赤字：設備、運用又は体制の相違（設計方針の相違）
 青字：記載箇所又は記載内容の相違（記載方針の相違）
 緑字：記載表現、設備名称の相違（実質的な相違なし）

第9条 溢水による損傷の防止等（別添1補足説明資料12）

大飯発電所3/4号炉	女川原子力発電所2号炉	泊発電所3号炉	相違理由											
<p>表3 漏えい停止までの時間の設定および漏えい量（化学体積制御系） その3</p>		<p>表1-3 漏えい停止までの時間の設定（化学体積制御系統） その3</p>												
<table border="1"> <tr> <td data-bbox="100 239 383 462"> <p>想定範囲 抽出配管/非再生冷却器入口（貫通部）～非再生冷却器</p> </td> <td data-bbox="383 239 689 462"> <p>①異常の検知 <システム検知> 配管破損によりVCT(11.3m³)の保有水が減少しVCT水位が低下する。VCT水位高警報(55%±1.5%)から原子炉補給開始水位(24%±1.5%)まで水位が低下し原子炉補給水開始音が発信 11.3m³×(56.5%-22.5%)/100%÷32.0m³/h×60分=7.2-8.4分</p> </td> <td data-bbox="100 462 383 766"> <p>②事象の判断及び漏えい箇所の特定 以下のパラメータから抽出ラインからの漏えいと判断 10分 温度センサ高警報、充てんポンプトリップ、加圧器水位、VCT水位、原子炉周辺建屋サンパ水位、RMS測定値(R-21A/B)、漏水注管等</p> </td> <td data-bbox="383 462 689 766"> <p>③漏えい箇所の隔離等により漏えい停止 中央制御室において、抽出オリフィス出口格納容器第1隔離弁を遠隔手動閉止 1分</p> </td> <td data-bbox="100 766 383 1420"> <p>漏えい量 漏えい量21.0m³ オリフィスによる制限流量32.0m³/h 19分/60分×32.0m³/h=10.2m³ 配管保有水量10.8m³ 10.2m³+10.8m³=21.0m³</p> </td> <td data-bbox="383 766 689 1420"> <p>合計時間 (①+②+③) 19分</p> </td> </tr> </table>	<p>想定範囲 抽出配管/非再生冷却器入口（貫通部）～非再生冷却器</p>	<p>①異常の検知 <システム検知> 配管破損によりVCT(11.3m³)の保有水が減少しVCT水位が低下する。VCT水位高警報(55%±1.5%)から原子炉補給開始水位(24%±1.5%)まで水位が低下し原子炉補給水開始音が発信

図2 床ファンネル及び漏えい検知器配置図(1/23)

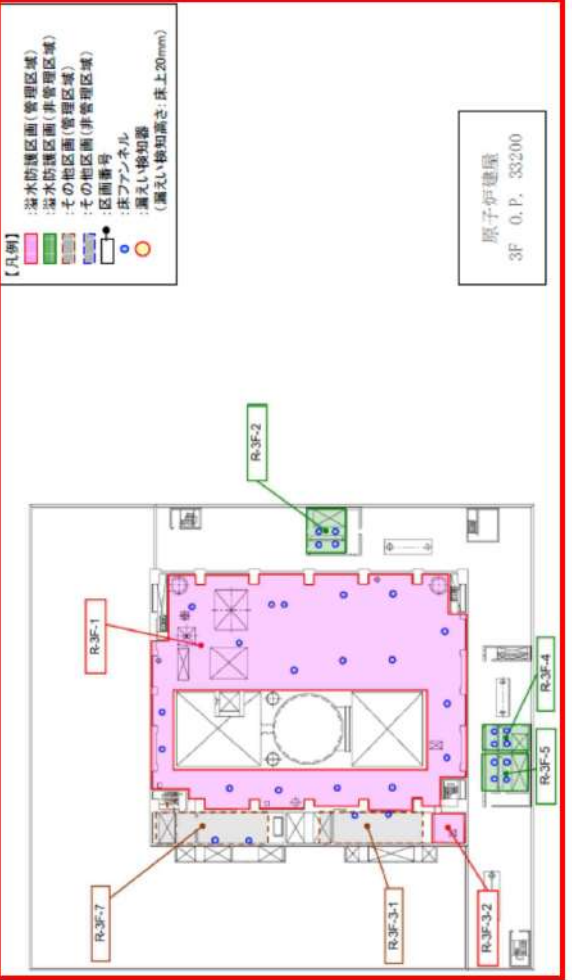
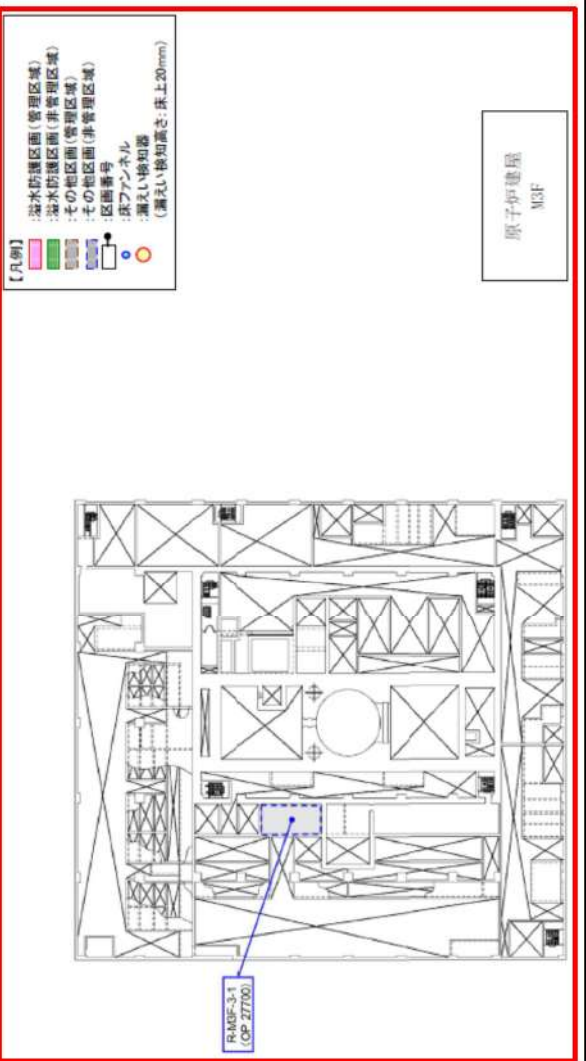
大飯発電所3 / 4号炉	女川原子力発電所2号炉	泊発電所3号炉	相違理由
	 <p data-bbox="703 177 878 464">【凡例】 赤色：溢水防止区域(管理区域) 緑色：溢水防止区域(非管理区域) 黄色：その他区域(管理区域) 白色：その他区域(非管理区域) 黒線：区画番号 黒点：床ファンネル 赤点：漏えい検知器 (漏えい検知高さ:床より20mm)</p> <p data-bbox="1160 304 1245 459">原子炉建屋 3F O.P. 33200</p>		<p data-bbox="1874 177 1937 201">【女川】</p> <p data-bbox="1874 212 1995 236">設計方針の相違</p> <p data-bbox="1874 247 2136 438">女川は漏えい検知器及びサンブ検知により漏えい検知を行うため、区画ごとに漏えい検知性の確認を実施していることから、各区画の漏えい検知器を配置図へ記載している。</p> <p data-bbox="1874 450 2136 641">一方泊では、溢水源の系統に応じて検知手段を設定し、溢水源の系統別に漏えい検知性の確認を実施していることから、漏えい検知器等の配置図は不要である。(大飯と同様に系統別に算出している)</p>

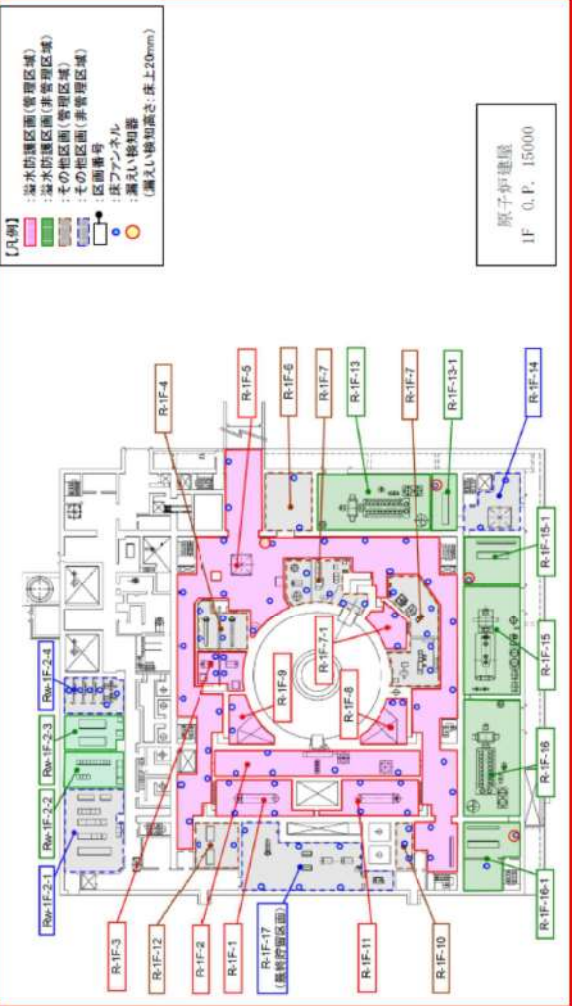
大飯発電所3 / 4号炉	女川原子力発電所2号炉	泊発電所3号炉	相違理由
	 <p data-bbox="698 1197 1281 1228">図2 床ファンネル及びび漏えい検知器配置図(3/23)</p>		<p data-bbox="1872 178 2134 207">【女川】</p> <p data-bbox="1872 215 2134 239">設計方針の相違</p> <p data-bbox="1872 247 2134 438">女川は漏えい検知器及びサンプ検知により漏えい検知を行うため、区画ごとに漏えい検知性の確認を実施していることから、各区画の漏えい検知器を配置図へ記載している。</p> <p data-bbox="1872 446 2134 646">一方泊では、溢水源の系統に応じた検知手段を設定し、溢水源の系統別に漏えい検知性の確認を実施していることから、漏えい検知器等の配置図は不要である。（大飯と同様に系統別に算出している）</p>

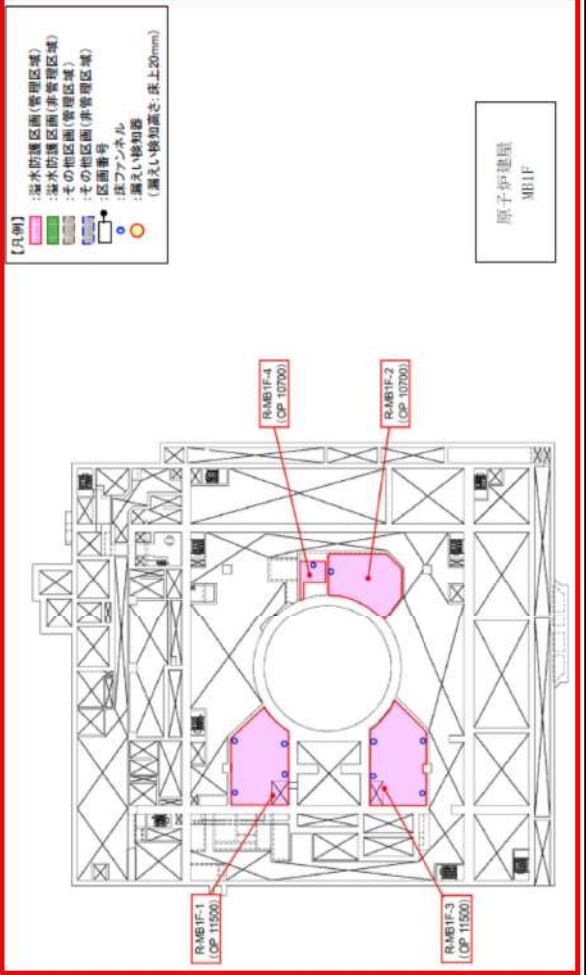
大飯発電所3/4号炉	女川原子力発電所2号炉	泊発電所3号炉	相違理由
	 <p data-bbox="698 1168 1281 1193">図2 床ファンネル及び漏えい検知器配置図(4/23)</p>		<p data-bbox="1881 178 2134 204">【女川】</p> <p data-bbox="1881 210 2134 236">設計方針の相違</p> <p data-bbox="1881 242 2134 443">女川は漏えい検知器及びサンプル検知により漏えい検知を行うため、区画ごとに漏えい検知性の確認を実施していることから、各区画の漏えい検知器を配置図へ記載している。</p> <p data-bbox="1881 450 2134 651">一方泊では、溢水源の系統に応じた検知手段を設定し、溢水源の系統別に漏えい検知性の確認を実施していることから、漏えい検知器等の配置図は不要である。（大飯と同様に系統別に算出している）</p>

図2 床ファンネル及び漏えい検知器配置図(23/23)

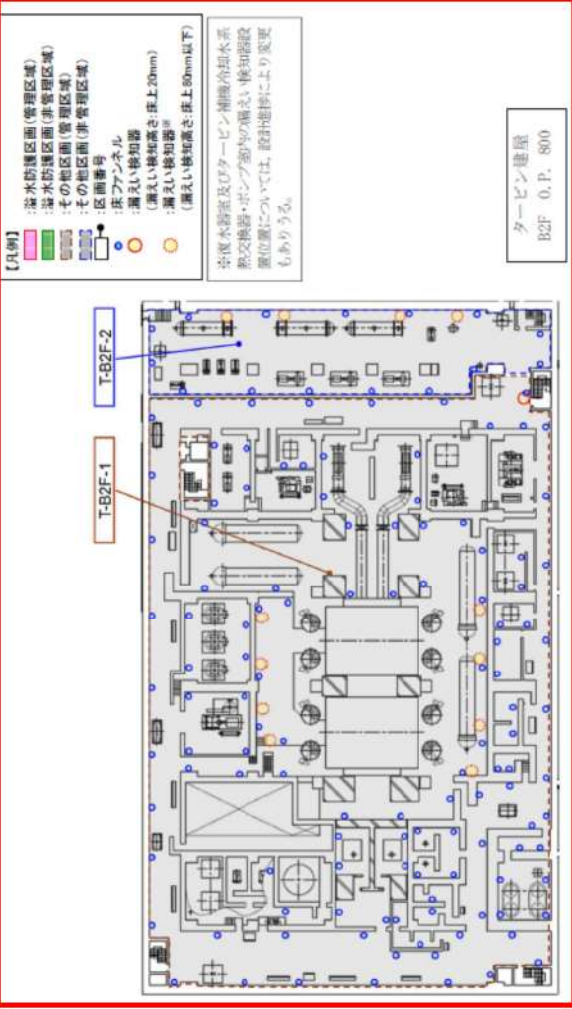
大飯発電所3 / 4号炉	女川原子力発電所2号炉	泊発電所3号炉	相違理由
	 <p>【凡例】</p> <ul style="list-style-type: none"> 溢水防護区画(管理区域) 溢水防護区画(非管理区域) その他区画(管理区域) その他区画(非管理区域) 区画番号 床ファンネル 漏えい検知器 (漏えい検知高さ: 床より20mm) 漏えい検知器 (漏えい検知高さ: 床より80mm以下) <p>※床水制御及びタービン制御冷却水蒸気熱交換器がポンプ部での漏えい検知器設置位置については、設計段階により変更も有りうる。</p> <p>タービン建屋 B2F 0.P. 800</p>		<p>【女川】</p> <p>設計方針の相違</p> <p>女川は漏えい検知器及びサンプ検知により漏えい検知を行うため、区画ごとに漏えい検知性の確認を実施していることから、各区画の漏えい検知器を配置図へ記載している。</p> <p>一方泊では、溢水源の系統に応じた検知手段を設定し、溢水源の系統別に漏えい検知性の確認を実施していることから、漏えい検知器等の配置図は不要である。（大飯と同様に系統別に算出している）</p>
